串崎風力発電所 風車破損事故に関する報告 【第2報】

平成30年8月28日

鎮西ウィンドパワー株式会社

7 前回ワーキング(2018年1月26日)での指摘事項

図10 ヒューズ下部アルミバー
断面マクロ組織観察

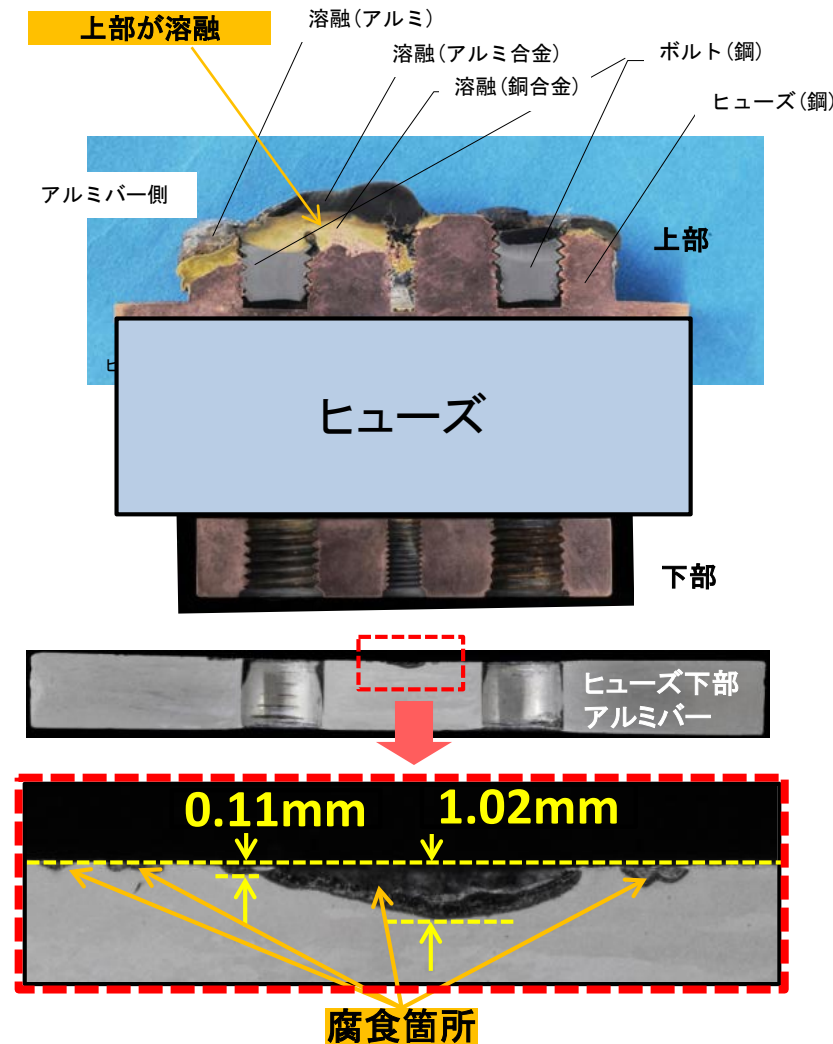
9 指摘事項1-2 火災発生原因①

ヒューズ下部アルミバーの
断面マクロ組織観察を実施

表面には深さ0.1～1mm程度の
腐食が点在

腐食が見られない箇所は
160mm²(全体1,990mm²の8%)

焼損したヒューズ上部
アルミバーでも下部と同等以上の
腐食が発生と推測

図11 火災発生時のヒューズ電流推定

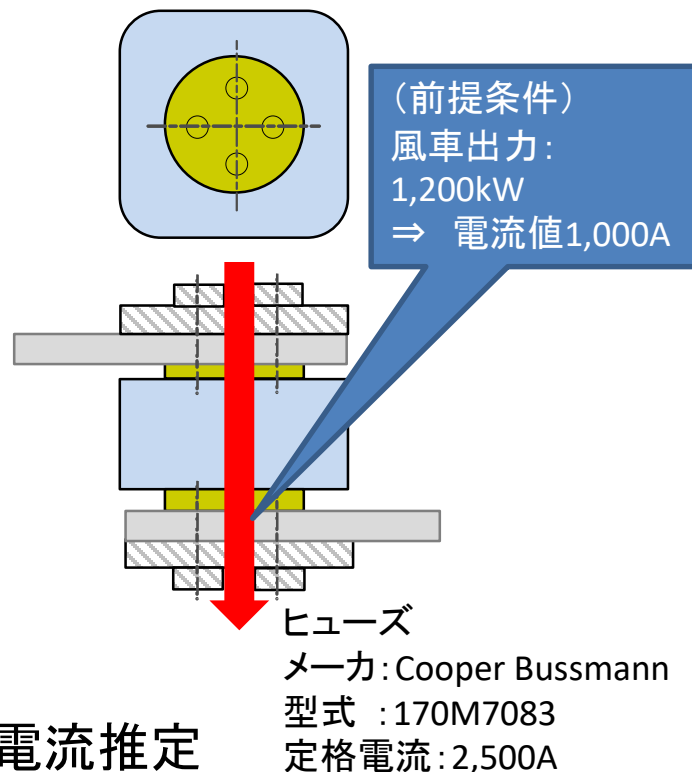
10 指摘事項1-3 火災発生原因②

- ・アーク発生時の電流値は以下のように推測
 - ・電流密度設計値 銅: 1.5A/mm^2 ※¹、アルミ: 1.2A/mm^2 ※²
- ⇒ 過大電流 6.25A/mm^2 が流れ、銅とアルミが溶融と推定

正常時	火災時
接触面積 (mm^2)	1,990	160
単位面積当たり電流 (A/mm^2)	0.5	6.25
銅 電流密度 $1.5 (\text{A/mm}^2)$ との対比	小	過大
アルミ材 電流密度 $1.2 (\text{A/mm}^2)$ との対比	小	過大

図12 技術的対策

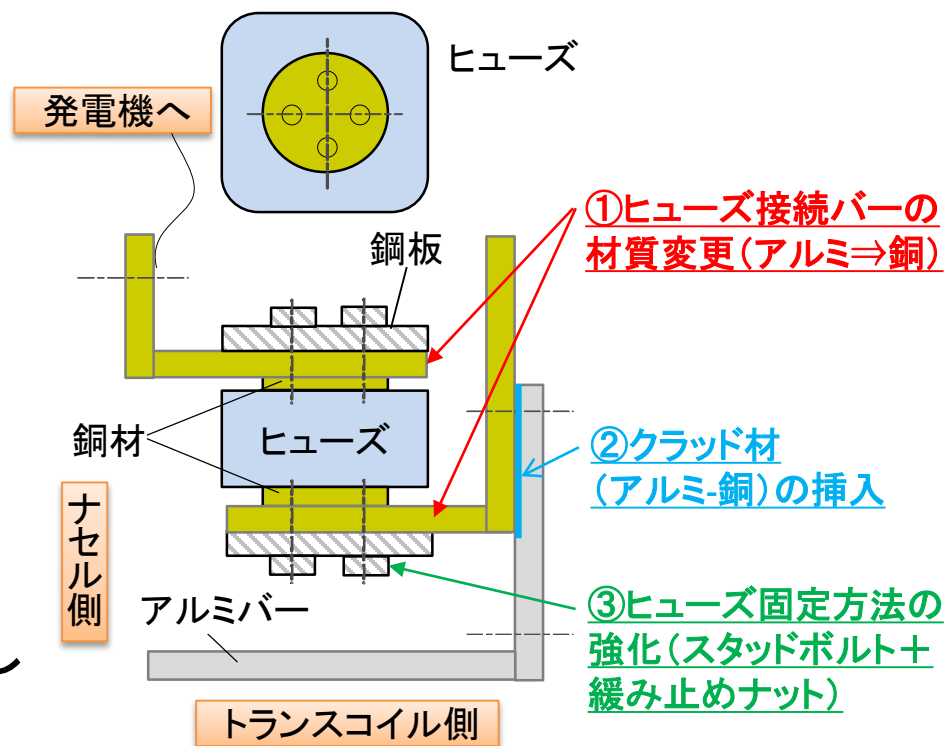
1.1 指摘事項1-4 再発防止対策

トランス全相のヒューズに対し

- ① ヒューズ接続バーの材質(アルミ⇒銅)変更
- ② クラッド材(アルミ-銅)の挿入
 - ・ヒューズと直接触れないアルミと銅の接触箇所にはクラッド材※(アルミ-銅)を挿入し固定
- ③ ヒューズ固定方法の強化
 - ・スタッドボルト+緩み止めナットへの変更
 - ・従来通りのトルク管理

図13 引火状況の推定

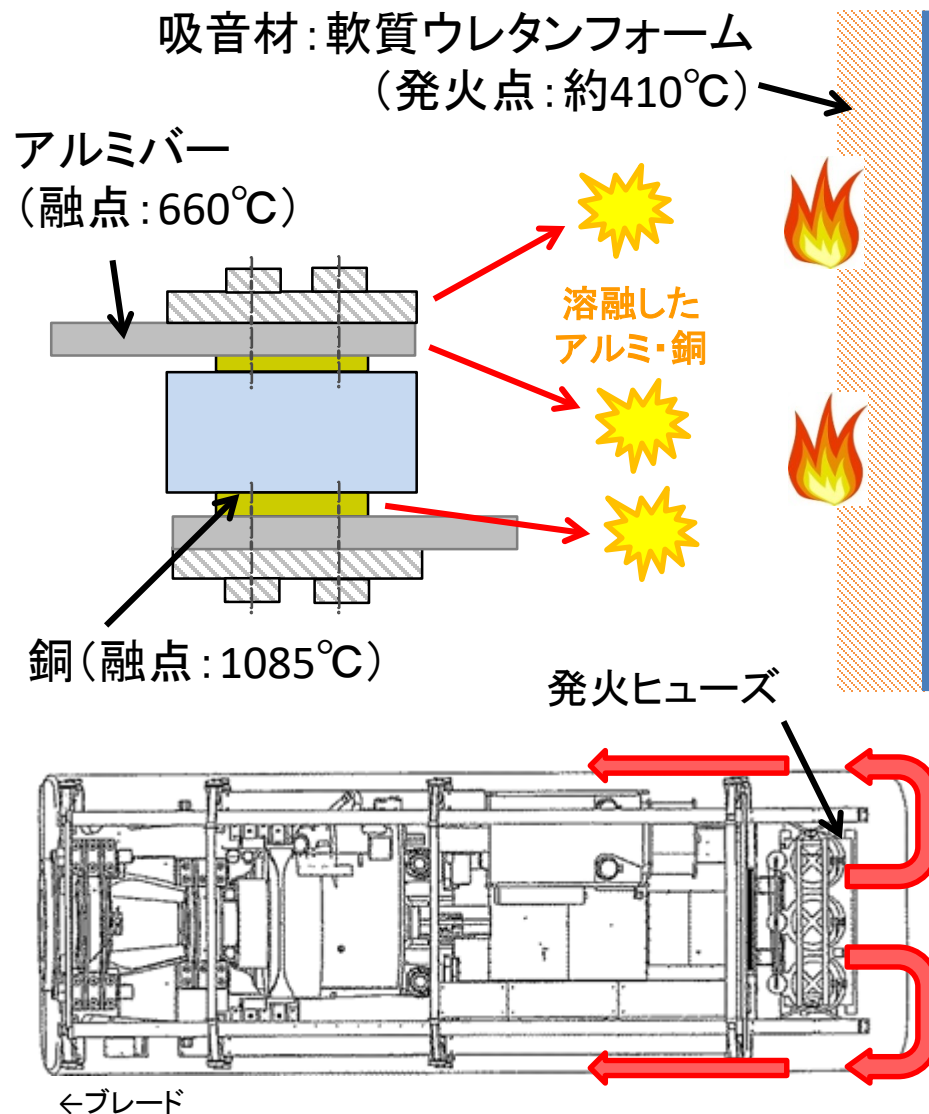
13 指摘事項2 引火の要因

許容値を超える電流が流れ、
アルミ・銅が溶融

溶融アルミ・銅が飛散

トランス近傍の吸音材が発火

炎が吸音材やFPRカバーを
伝って前方に伝播

図14 ネットワーク構成 火災当日の状況

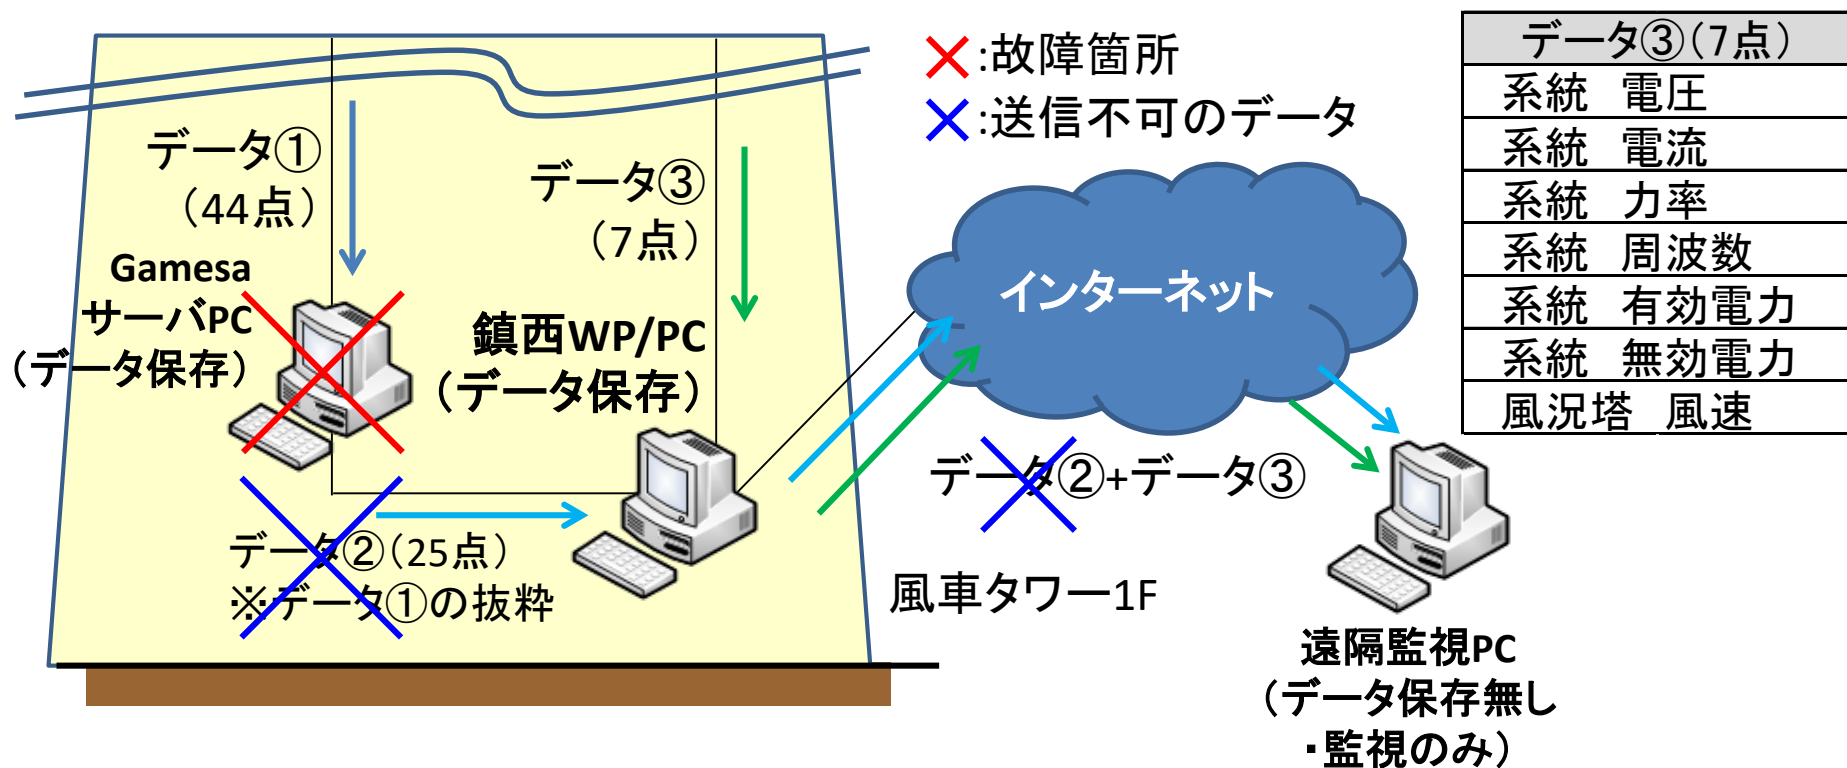
14 指摘事項3-1 事故時のデータ収集状況

- ・火災発生10日前、タワー1F設置のGamesaサーバPC基盤が故障
- ・データ記録不可、データ③のみが遠隔監視可能な状態で運転を継続 (代替部品を手配中)

15 指摘事項3-2 遠隔データ監視不可時の対応

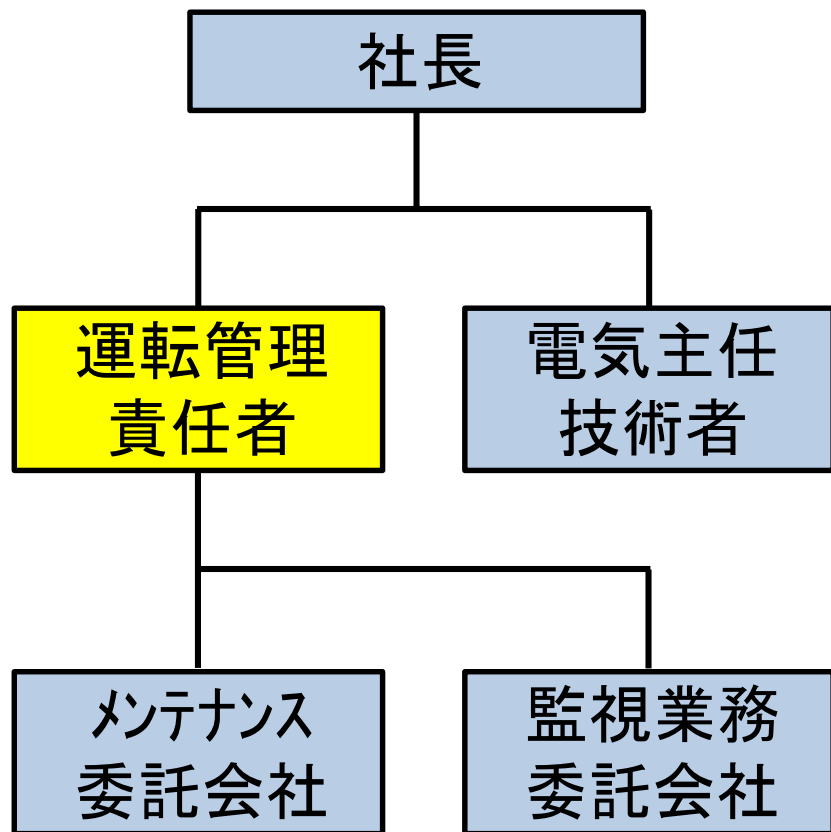
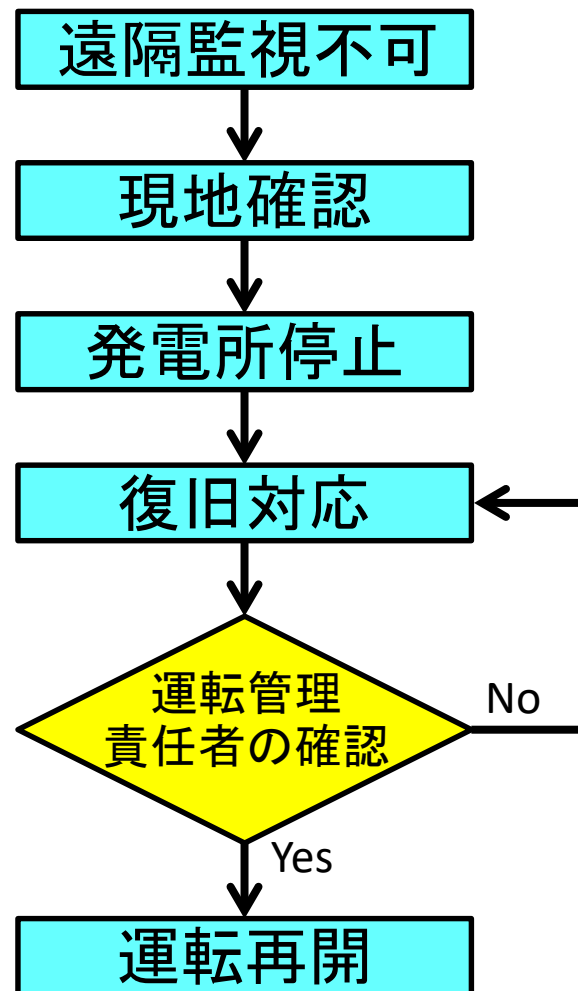
① 保安体制の強化

② 復旧までのフロー徹底

図15 GamesaサーバPCの故障までのトレンドグラフ

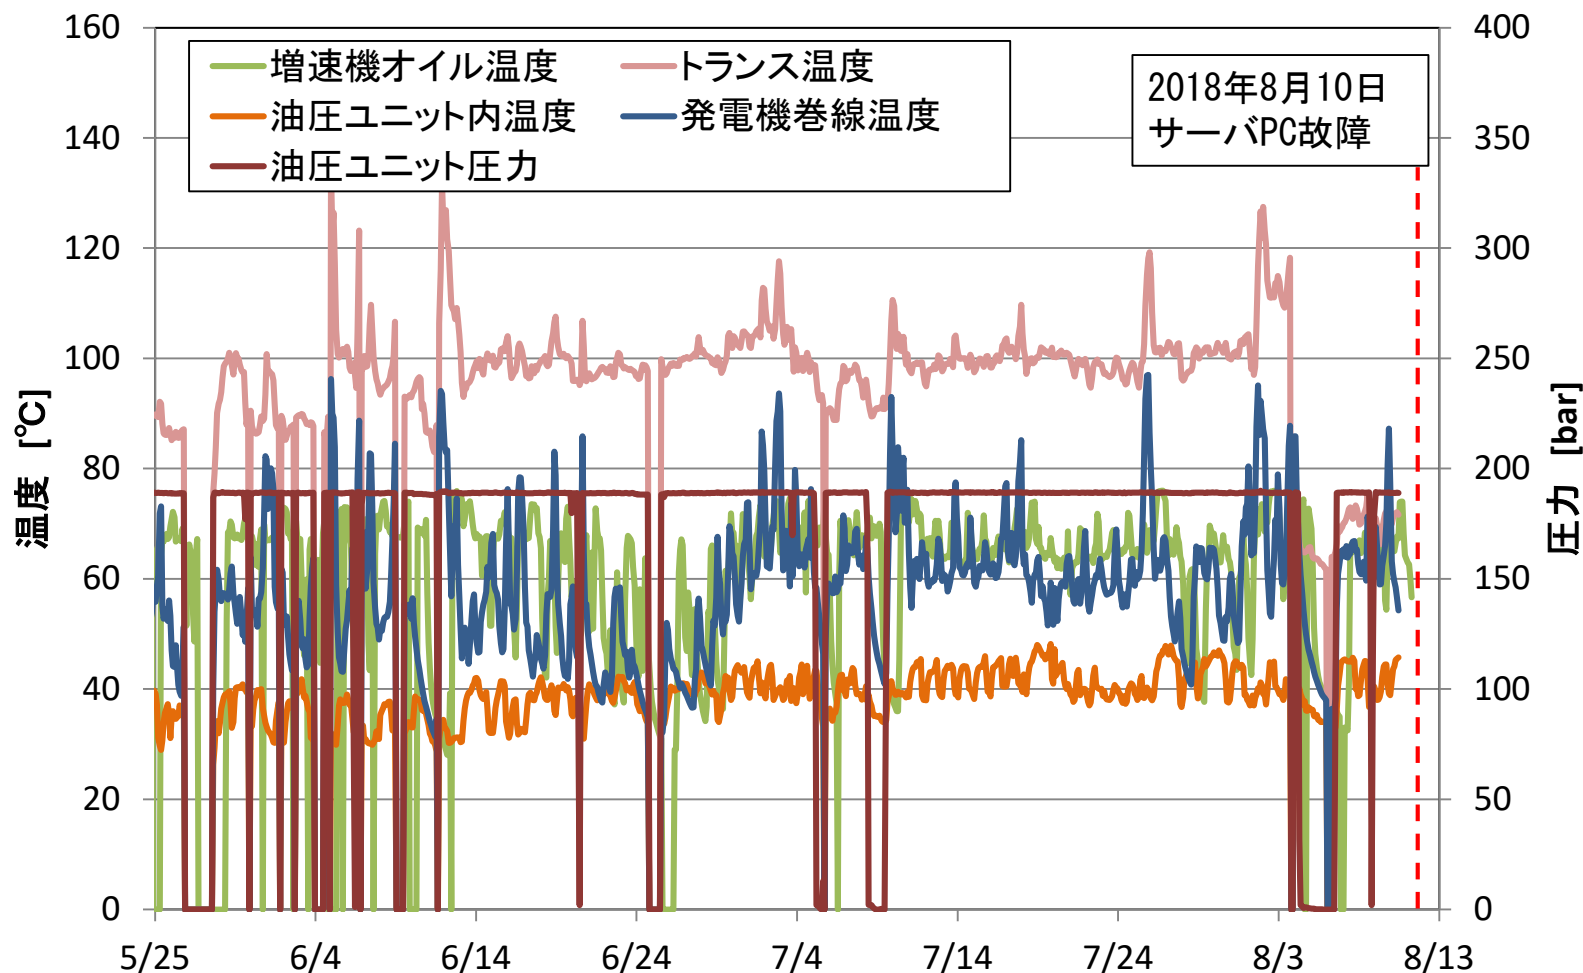
16 指摘事項4 風車停止の理由・火災との関係

- ・ 火災直前の停止理由は不明
- ・ 火災発生につながるような傾向は確認できず
